仕様変更のお知らせ

2021年8月吉日
TMEHジャパン株式会社
TEL:0532-34-7668

商品名	対象品番	2020.9カタログ 掲載ページ
セパレーションプラコン GPR60シリーズ (アルミフレーム)	GPR6033B-AL/GPR6033HA-AL/GPR6016S-AL	P74-P75

商品名	対象品番	2020.9カタログ 掲載ページ
パイプ取付けアンチバックセット	BSA-15	P106

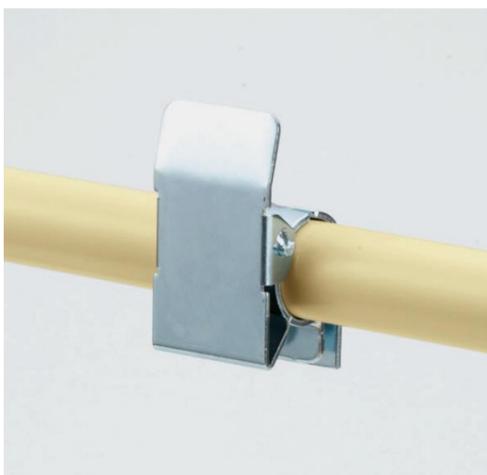
〈仕様変更目的〉

ピンの破損防止及び抜け防止

〈仕様変更内容〉

ピンの径をφ4からφ6に変更し、溶接からボルトナット締結に変更
